Analyse zur baulichen Suizidprävention

Auditmappe 141178-01

UKD, ZSG
November 2022

Kapitel

Übersicht Treppen

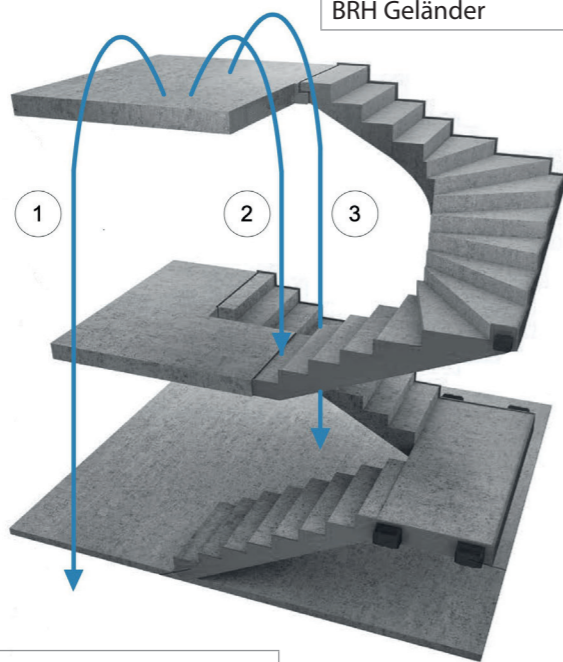
3) Sprungmöglichkeit ins Treppenauge	
Bewertung: ● ○ ○ ○ ○	
Breite Treppenauge	20 cm
Fallhöhe maximal	18,53 m
BRH Geländer	nicht bekannt

1) Sprungmöglichkeit neben die Treppe	
Bewertung: ● ○ ○ ○ ○	
Fallhöhe maximal	0 m
BRH Geländer	raumhoch

2) Sprungmöglichkeit vom oberen Podest auf den Treppenlauf oder ein Podest darunter	
Bewertung: ○ ● ○ ○ ○	
Fallhöhe maximal	3,57 m
BRH Geländer	nicht bekannt

1	2	3	Kriterium / Beschreibung
Risikobewertung für die Sprungmöglichkeiten 1, 2 und 3			
	SP1.01		R Es sind Sprünge in die Tiefe möglich.
☺	☺	☹	Zu 1) Sprungmöglichkeiten neben die Treppe in Innenräumen können beispielsweise durch horizontale Einbauten geschlossen werden. Außentreppe sind einzuhausen. Zu 3) Offene Treppenaugen können durch den Einbau von Wänden, Plattformen oder Aufzügen geschlossen werden. Sicherungen sollten möglichst unauffällig und normal sein. Die Offensichtlichkeit der Sicherungsfunktion, beispielsweise bei nachträglich installierten Netzen, enthält einen Hinweisreiz auf die Methode „Sturz in die Tiefe“. Besser geeignet wären Lampen oder Kunstinstallationen, die den Raum zum Springen einschränken.
	SP1.02		R Am Sprungort ist ein harter Untergrund (Aufprallort) vorhanden.

-	-	☹	Bei harten Untergründen steigt die Mortalitätsrate. Der Aufforderungscharakter ist erhöht. Im Außenbereich reduzieren weiche, buschartige Pflanzungen den Aufforderungscharakter von Sprungorten. In Innenräumen können weiche Sitzmöbel oder Pflanzkübel aufgestellt werden. Es ist zu beachten, dass die Sicherung in der Breite erfolgen muss, die durch Sprung zu erreichen wäre (z.B. 5,5 m bei 4 m Fallhöhe).
	SP1.03		R Aufgrund der Fallhöhe über 4 m ergibt sich ein deutliches Suizidrisiko.

-	-	☺!	Ab einer Fallhöhe von 4 m wurden vermehrt Kliniksuzide dokumentiert. Eine Sicherung ist erforderlich. Es ist zu beachten, dass bereits Fallhöhen von 3,50 m vereinzelt Kliniksuzide beschrieben wurden. Eine Sicherung wird empfohlen.
	SP1.04		R Die Fallhöhe von >8-10 m birgt ein besonderes Risiko.

-	-	☺	Bei einer Fallhöhe von 8-10 m auf einen harten Untergrund enden 50 % der Stürze tödlich. Es bestehen höhere Sicherheitsanforderungen.
	SP1.05		Z Die Treppe ist sehr präsent in der Klinik.
teilweise			Die präzente Lage / gute Sichtbarkeit der Sturzmöglichkeit erhöht den Hinweis zur Verfügbarkeit der Suizidmethode.
Bewertung der Sicherung für die Sprungmöglichkeiten 1,2 und 3			
	SP1.06		R Die vertikale Sicherungshöhe (Brüstung) liegt unter 1,2 m.

Loggien 1-9

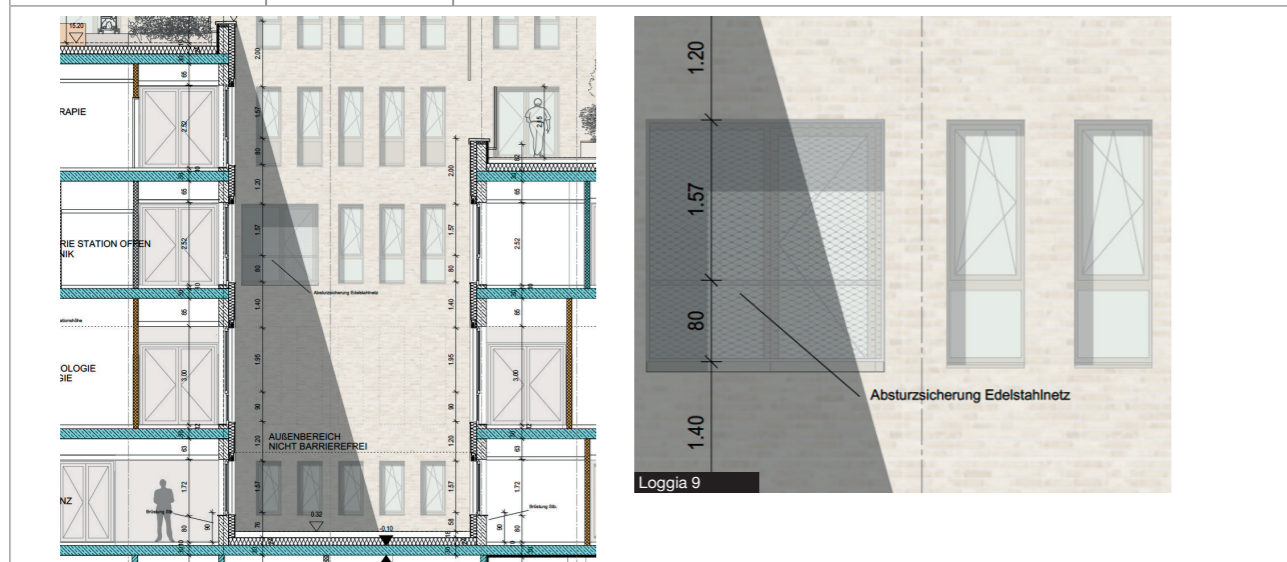
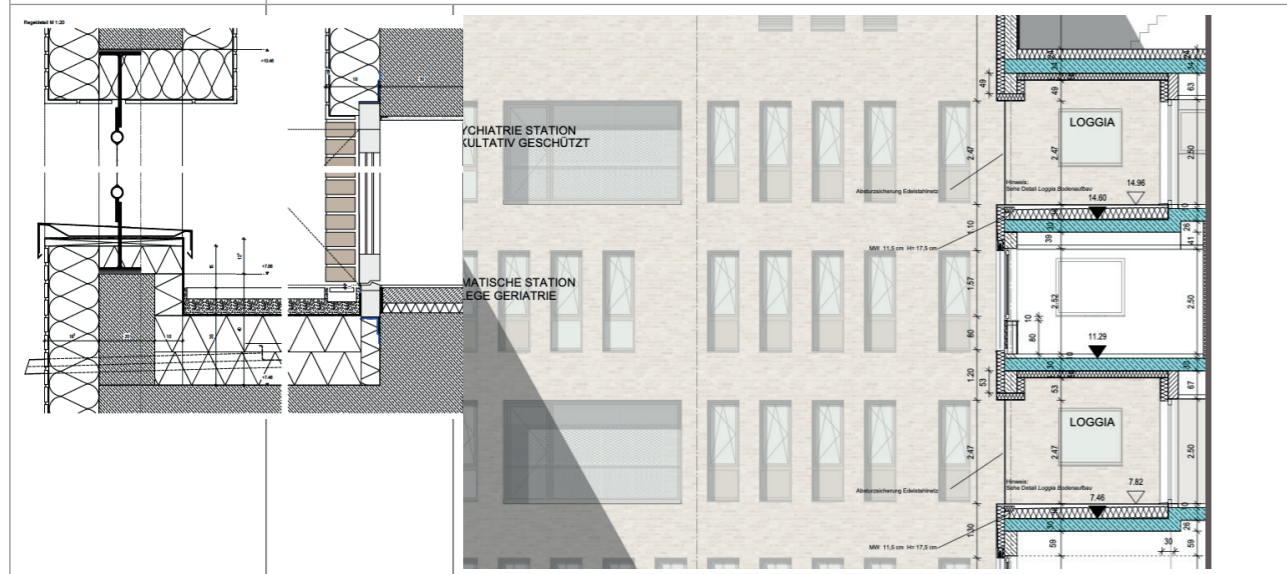
Fallhöhe (8,9)	7,50 m ab OKFF
Fallhöhe (1,3,6)	7,82 m ab OKFF
Fallhöhe (5,7)	11,39 m ab OKFF
Fallhöhe (2,4)	14,96 m ab OKFF
BRH Geländer	komplett mit Netz gesichert

Ja	Nein	Kriterium / Beschreibung
Risikobewertung		
		SP2.01 R Am Sprungort ist ein harter Untergrund (Aufprallort) vorhanden.
☹		Bei harten Untergründen steigt die Mortalitätsrate. Der Aufforderungscharakter ist erhöht. Im Außenbereich reduzieren weiche, buschartige Pflanzungen den Aufforderungscharakter von Sprungorten. Es ist zu beachten, dass die Sicherung in der Breite erfolgen muss, die durch Sprung zu erreichen wäre (z.B. 5,5 m bei 4 m Fallhöhe).
		SP2.02 R Aufgrund der Fallhöhe über 4 m ergibt sich ein deutliches Suizidrisiko.
☹		Ab einer Fallhöhe von 4 m wurden vermehrt Kliniksuzide dokumentiert. Eine Sicherung ist erforderlich. Es ist zu beachten, dass bereits Fallhöhen von 3,50 m vereinzelt Kliniksuzide beschrieben wurden. Eine Sicherung wird empfohlen.
		SP2.03 R Die Fallhöhe von >8-10 m birgt ein besonderes Risiko.
☹		Bei einer Fallhöhe von 8-10 m auf einen harten Untergrund enden 50 % der Stürze tödlich. Es bestehen höhere Sicherheitsanforderungen.

SP2.04 Z Die Terrasse/Balkon/Loggia ist sehr präsent in der Klinik.
☹		Die präsenzte Lage / gute Sichtbarkeit der Sturzmöglichkeit erhöht den Hinweis zur Verfügbarkeit der Suizidmethode.
Bewertung der Sicherung		
		SP2.05 R Die vertikale Sicherungshöhe (Brüstung) liegt unter 1,2m.
	☺	Ab einer vertikalen Sicherungshöhe von 1,2 m wurde ein verringertes Sprungrisiko dokumentiert. Suizide können dadurch jedoch nicht ausgeschlossen werden. Zusätzlich muss ein weicher Untergrund (z.B. buschartige Bepflanzung) geschaffen werden. Ist dies nicht möglich, wird eine höhere vertikale Sicherung erforderlich. Einrichtungsgegenstände, die zum Aufstieg genutzt werden kann, erhöhen die erforderliche Sicherungshöhe.
		SP2.06 R Die vertikale Sicherungshöhe (Brüstung) liegt unter 2,30 m.
	☺	Erkenntnisse zur vertikalen Sicherung von Sprungorten liegen von Brücken vor. Empfohlen wird dort eine minimale Sicherungshöhe von 2,30 m. Ab einer Sicherungshöhe von 2,60m wurden keine Folgesuzide mehr verzeichnet. Bei Sprungorten in Kliniken mit einer Höhe ab 8-10 m (etwa ab 3.OG) wird daher zu einer Sicherungshöhe von mind. 2,30 m geraten. Einrichtungsgegenstände, die zum Aufstieg genutzt werden kann, erhöhen die erforderliche Sicherungshöhe.

SP2.07 R Die Gestaltung bietet Möglichkeiten zur Überwindung der vertikalen Sicherung.
	☺	Es ist darauf zu achten, dass die vertikale Sicherung nicht demontiert oder manipuliert werden kann (z.B. Aushängen oder Abreißen eines Sicherheitsnetzes). Das seitliche Umklettern muss ausgeschlossen werden. Die vertikale Sicherung darf keine Möglichkeit bieten, an ihr aufzusteigen.
		SP2.08 Z Ein kontrollierter Absprung ist möglich.
	☺	Suizidenten nutzen bevorzugt Sprungmöglichkeiten, die einen kontrollierten Absprung bzw. ein sich Fallenlassen ermöglichen. Absprungmöglichkeiten, die mit dem Risiko verbunden sind, aus Versehen und unkontrolliert abzurutschen (z.B. Absprung von einer schrägen, glatten Fläche), haben einen geringeren Aufforderungscharakter.
		SP2.09 Z Es ist ein freier Blick nach unten in die Tiefe gegeben.
☹		Durch den freien Blick nach unten wird die Sturzhöhe wahrnehmbar. Dadurch erhöht sich der Aufforderungscharakter. Durch Einbauten, eine Möblierung oder Pflanzung sollte ein Abstand zur potenziellen Absturzstelle geschaffen werden.

SP2.10 Z Die bauliche Ausführung enthält Hinweisreize.
☹		Sicherungsmaßnahmen sollten nicht als solche identifiziert werden können und möglichst unauffällig gestaltet werden. Andernfalls kann ein Hinweisreiz geschaffen werden.
		SP2.11 Z Die bauliche Sicherung des Freibereiches schränkt die Aufenthaltsqualität ein.
	☺	Der Ausblick, die Erlebbarkeit des Freiraumes und die Aufenthaltsqualitäten dürfen nicht durch bauliche Sicherungsmaßnahmen eingeschränkt werden.

Dachterrassen 10+11

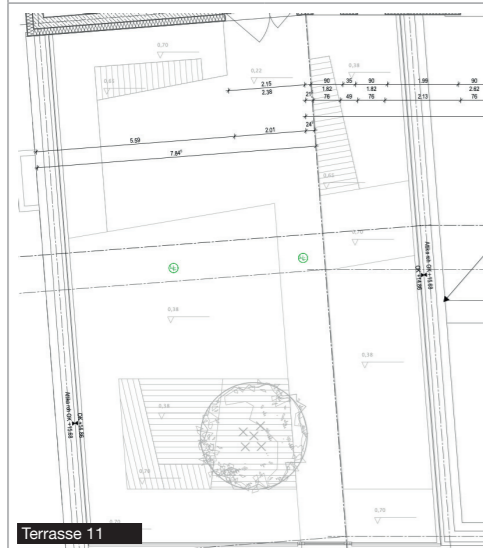
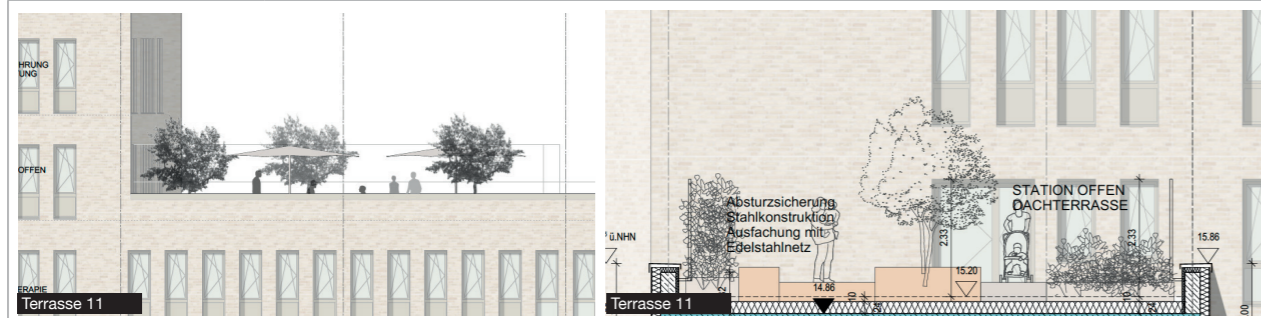
Fallhöhe (10)	13,43 m auf Fiedlerstraße (OK Attika)
Fallhöhe (11)	17,00 m (OK Attika)
BRH Geländer	ca. 1,60 m Edelstahlnetz (ab OK Pflanzung)

Ja	Nein	Kriterium / Beschreibung
Risikobewertung		
		SP2.01 R Am Sprungort ist ein harter Untergrund (Aufprallort) vorhanden.
☹		Bei harten Untergründen steigt die Mortalitätsrate. Der Aufforderungscharakter ist erhöht. Im Außenbereich reduzieren weiche, buschartige Pflanzungen den Aufforderungscharakter von Sprungorten. Es ist zu beachten, dass die Sicherung in der Breite erfolgen muss, die durch Sprung zu erreichen wäre (z.B. 5,5 m bei 4 m Fallhöhe).
		SP2.02 R Aufgrund der Fallhöhe über 4 m ergibt sich ein deutliches Suizidrisiko.
☹		Ab einer Fallhöhe von 4 m wurden vermehrt Kliniksuzide dokumentiert. Eine Sicherung ist erforderlich. Es ist zu beachten, dass bereits Fallhöhen von 3,50 m vereinzelt Kliniksuzide beschrieben wurden. Eine Sicherung wird empfohlen.
		SP2.03 R Die Fallhöhe von >8-10 m birgt ein besonderes Risiko.
☹		Bei einer Fallhöhe von 8-10 m auf einen harten Untergrund enden 50 % der Stürze tödlich. Es bestehen höhere Sicherheitsanforderungen.

SP2.04 Z Die Terrasse/Balkon/Loggia ist sehr präsent in der Klinik.
☹		Die präsenste Lage / gute Sichtbarkeit der Sturzmöglichkeit erhöht den Hinweis zur Verfügbarkeit der Suizidmethode.
Bewertung der Sicherung		
		SP2.05 R Die vertikale Sicherungshöhe (Brüstung) liegt unter 1,2m.
	😊	Ab einer vertikalen Sicherungshöhe von 1,2 m wurde ein verringertes Sprungrisiko dokumentiert. Suizide können dadurch jedoch nicht ausgeschlossen werden. Zusätzlich muss ein weicher Untergrund (z.B. buschartige Bepflanzung) geschaffen werden. Ist dies nicht möglich, wird eine höhere vertikale Sicherung erforderlich. Einrichtungsgegenstände, die zum Aufstieg genutzt werden kann, erhöhen die erforderliche Sicherungshöhe.
		SP2.06 R Die vertikale Sicherungshöhe (Brüstung) liegt unter 2,30 m.
☹		Erkenntnisse zur vertikalen Sicherung von Sprungorten liegen von Brücken vor. Empfohlen wird dort eine minimale Sicherungshöhe von 2,30 m. Ab einer Sicherungshöhe von 2,60m wurden keine Folgesuzide mehr verzeichnet. Bei Sprungorten in Kliniken mit einer Höhe ab 8-10 m (etwa ab 3.OG) wird daher zu einer Sicherungshöhe von mind. 2,30 m geraten. Einrichtungsgegenstände, die zum Aufstieg genutzt werden kann, erhöhen die erforderliche Sicherungshöhe.

SP2.07 R Die Gestaltung bietet Möglichkeiten zur Überwindung der vertikalen Sicherung.
☹		Es ist darauf zu achten, dass die vertikale Sicherung nicht demontiert oder manipuliert werden kann (z.B. Aushängen oder Abreißen eines Sicherheitsnetzes). Das seitliche Umklettern muss ausgeschlossen werden. Die vertikale Sicherung darf keine Möglichkeit bieten, an ihr aufzusteigen.
		SP2.08 Z Ein kontrollierter Absprung ist möglich.
☹		Suizidenten nutzen bevorzugt Sprungmöglichkeiten, die einen kontrollierten Absprung bzw. ein sich Fallenlassen ermöglichen. Absprungmöglichkeiten, die mit dem Risiko verbunden sind, aus Versehen und unkontrolliert abzurutschen (z.B. Absprung von einer schrägen, glatten Fläche), haben einen geringeren Aufforderungscharakter.
		SP2.09 Z Es ist ein freier Blick nach unten in die Tiefe gegeben.
☹		Durch den freien Blick nach unten wird die Sturzhöhe wahrnehmbar. Dadurch erhöht sich der Aufforderungscharakter. Durch Einbauten, eine Möblierung oder Pflanzung sollte ein Abstand zur potenziellen Absturzstelle geschaffen werden.

SP2.10 Z Die bauliche Ausführung enthält Hinweisreize.
☹		Sicherungsmaßnahmen sollten nicht als solche identifiziert werden können und möglichst unauffällig gestaltet werden. Andernfalls kann ein Hinweisreiz geschaffen werden.
		SP2.11 Z Die bauliche Sicherung des Freibereiches schränkt die Aufenthaltsqualität ein.
	😊	Der Ausblick, die Erlebbarkeit des Freiraumes und die Aufenthaltsqualitäten dürfen nicht durch bauliche Sicherungsmaßnahmen eingeschränkt werden.

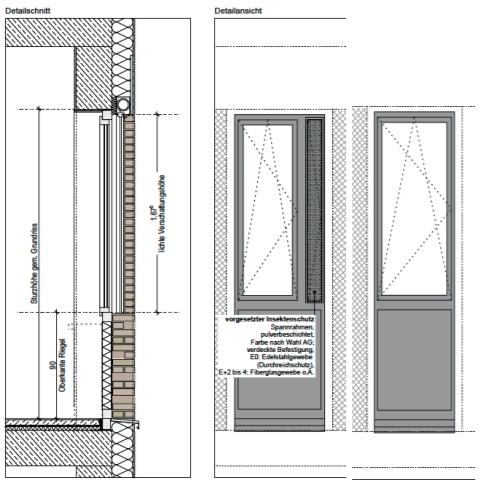
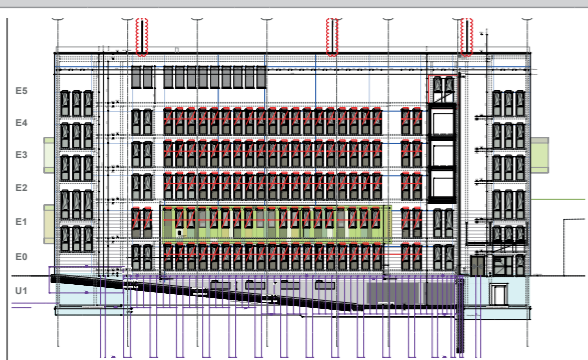
Nr.	Ja	Nein	Kriterium / Beschreibung
Atmosphärische Aspekte: Fenster Fenster Typ 1 (Patientenzimmer Psychiatrie)			
Bewertung: ☼☼☼☼			
SP3.01	☹	☺	Z Die Frischluftzufuhr ist nicht ausreichend. Angaben fehlen <i>Eine schlechte Raumluftqualität ist ein Stressor für Patienten und Mitarbeiter. Im Sinne einer therapeutischen und somit auch suizidpräventiven Gestaltung sind ausreichende Lüftungsmöglichkeiten vorzusehen. Eine Lüftung über gekippte Fenster ist unzureichend. Um eine gute Belüftung auch im Sommer sicherzustellen, kann eine technische Unterstützung sinnvoll sein.</i>
SP3.02		☺	Z Die Erlebbarkeit der Frischluft ist nicht gegeben. <i>Die zuströmende Frischluft sollte für die Patienten erlebbar sein. Der wahrnehmbare Kontakt zum Freiraum kann Beengungsgefühle reduzieren. Eine Lüftung für Kippfenster oder Oberlichter ist ungeeignet.</i>
SP3.03		☺	Z Es ist kein wirksamer Sonnenschutz vorhanden. <i>In Patientenzimmern mit Süd-Westausrichtung sollte ein wirksamer - sprich außenliegender Sonnenschutz vorhanden sein.</i>

SP3.04	☹	☺	Z Der Sonnenschutz kann vom Patienten nicht selbstständig reguliert werden. <i>Möglichkeiten für Patienten, die Umwelt zu beeinflussen, sind Teil eines aktivierenden Umfeldes, um Hospitalisierungsschäden zu vermeiden. Angaben fehlen</i>
SP3.05		☺	Z Die Fenstersicherung wirkt sehr restriktiv und entspricht nicht dem Normalitätsprinzip. <i>Bauliche Suizidpräventionsmaßnahmen, die als solche erkennbar sind, können einen Hinweisreiz zu einer Methode beinhalten.</i>
SP3.06		☺	Z Durch die Fensterlösung wird die Stigmatisierung befördert. <i>Die Fenstergestaltung beeinflusst die Wirkung des Gebäudes nach außen. Restriktive Lösungen können sich beispielsweise negativ auf Compliance, präklinische Suizide oder die Stigmatisierung psychischer Erkrankungen auswirken.</i>
SP3.07		☺	Z Es ist kein freier Ausblick gegeben. <i>Ein freier Blick nach außen kann das Gefühl von Enge im Raum reduzieren. Sicherungen (z.B. Gitter) dürfen den Ausblick nicht stören.</i>

Fragen:
 Kann der Patient die gesicherten Fenster ankippen?
 Kann der Sonnenschutz vom Patienten gesteuert werden?

Nr.	Ja	Nein	Kriterium / Beschreibung
Sturzsicherung: Fenster Typ 1 (Angaben beziehen sich auf die oben angeführte maximale Fallhöhe)			
Muss das Fenster gesichert werden?		ja // Niveau: hoch	
Muss das Oberlicht, falls vorhanden, gesichert werden?		ja // Niveau: hoch	
Gefahrenpotential			
SP4.01	☹		R Aufgrund der Fallhöhe von über 4 m ergibt sich ein Suizidrisiko. <i>Ab einer Fallhöhe von 4 m wurden Kliniksuizide dokumentiert. Eine Sicherung ist erforderlich.</i>
SP4.02	☹		R Die Fallhöhe von >8-10 m birgt ein besonderes Risiko. <i>Bei einer Fallhöhe von 8-10 m auf einen harten Untergrund enden 50 % der Stürze tödlich. Es bestehen höhere Sicherheitsanforderungen.</i>
SP4.03	☹		R Am Sprungort ist ein harter Untergrund (Aufprallort) vorhanden. <i>Bei harten Untergründen steigt die Mortalitätsrate. Der Aufforderungscharakter ist erhöht. Im Außenbereich reduzieren weiche, buschartige Pflanzungen den Aufforderungscharakter von Sprungorten. Es ist zu beachten, dass die Sicherung in der Breite erfolgen muss, die durch Sprung zu erreichen wäre (z.B. 5,5 m bei 4 m Fallhöhe).</i>

SP4.04	☹		R Die Brüstungshöhe des Fensters liegt unter 1,2 m. <i>Ab einer Brüstungshöhe von 1,2 m wurde ein verringertes Sprungrisiko dokumentiert. Suizide können dadurch jedoch nicht ausgeschlossen werden. Zusätzlich muss ein weicher Untergrund (z.B. buschartige Bepflanzung) geschaffen werden. Ist dies nicht möglich oder liegt die Fallhöhe >8-10 m, wird eine zusätzliche Fenstersicherung erforderlich. Die Brüstungshöhe kann durch das Einbringen einer Barriere in die Fensterlaibung erhöht werden.</i>
SP4.05	☹		R Die Brüstungshöhe des Oberlichtes liegt unter 2,30 m. <i>Ab einer Brüstungshöhe von 2,30 m werden Sprungsuizide unwahrscheinlicher, so dass der Sicherheitsanspruch an die Fenster sinkt. Einrichtungsgegenstände, die zum Aufstieg genutzt werden können, reduzieren die Brüstungshöhe. Bei Sprungorten mit einer Fallhöhe unter 8-10 m (etwa bis 2.OG) kann das Sicherungsniveau gesenkt werden, sofern eine weiche, buschartige Pflanzung vor dem Fenster vorhanden ist.</i>

SP4.06	☹		Z In unmittelbarer Nähe des Sprungortes ist eine lose Möblierung vorhanden. <i>Die lose Möblierung kann als Aufstiegsmöglichkeit genutzt werden. Der Zugang zum Sprungort wird dadurch erleichtert.</i>
SP4.07	☹		Z Es ist ein freier Blick nach unten in die Tiefe gegeben. <i>Durch den freien Blick nach unten wird die Sturzhöhe wahrnehmbar. Dadurch erhöht sich der Aufforderungscharakter. Durch Einbauten, eine Möblierung oder Pflanzung kann ein Abstand zur potenziellen Absturzstelle geschaffen werden.</i>
SP4.08	☹		Z Ein kontrollierter Absprung ist möglich. <i>Suizidenten nutzen bevorzugt Sprungmöglichkeiten, die einen kontrollierten Absprung bzw. ein sich Fallenlassen ermöglichen. Absprungmöglichkeiten, die mit dem Risiko verbunden sind, aus Versehen und unkontrolliert abzurutschen (z.B. Absprung von einer schrägen, glatten Fläche), haben einen geringeren Aufforderungscharakter.</i>
SP4.09		☺	Z Die bauliche Ausführung enthält Hinweisreize. <i>Sicherungsmaßnahmen sollten nicht als solche identifiziert werden können und möglichst unauffällig gestaltet werden. Andernfalls kann ein Hinweisreiz geschaffen werden.</i>

Nr.	Ja	Nein	Kriterium / Beschreibung
Dreh-kipp-Flügel links			
Sicherung durch Beschränkung auf Kippfunktion			
Bewertung: ○○○○○ Angaben fehlen			
SP4.10	☹	☺	R Das Kippfenster kann so manipuliert werden, dass es komplett zu öffnen ist. <i>Lange Hebelarme bei Kippfenstern sollten vermieden werden, da sie zur Überwindung der Sicherung genutzt werden können. Fensterscheren, die ausgehungen werden können, sind für den psychiatrischen Bereich ungeeignet.</i>
SP4.11	☹	☺	R Es besteht ein Aufforderungscharakter zur Manipulation des Kippfensters. <i>Je leichter die Manipulation erfolgen kann, desto höher der Aufforderungscharakter. Ein Kriterium ist die gute Erreichbarkeit (Höhe) des Elementes. Aufstiegsmöglichkeiten im Raum (Fensterbrett oder Möbel) sind zu berücksichtigen.</i>
Vom Patienten zu öffend Drehflügel / Wendeflügel			
Bewertung: ●○○○○			
SP4.12		☺	R Der Drehflügel kann einfach durchstiegen werden kann. <i>Lichte Öffnungsbreite über 12 cm sind zu vermeiden. Dies kann durch ein sehr schmales Lüftungselement erreicht werden. Breitere Fenster müssen durch bauliche Elemente (z.B. Stopper) in der maximalen Öffnungsweite begrenzt werden.</i>

SP4.13		☺	R Der Drehflügel kann so manipuliert werden, dass er durchstiegen werden kann. <i>Bauliche Elemente zu Begrenzung der Öffnungsweite müssen vandalismussicher sein.</i>
SP4.14		☺	R Es besteht ein Aufforderungscharakter zur Manipulation des Fensters. <i>Je leichter die Manipulation erfolgen kann, desto höher der Aufforderungscharakter.</i>
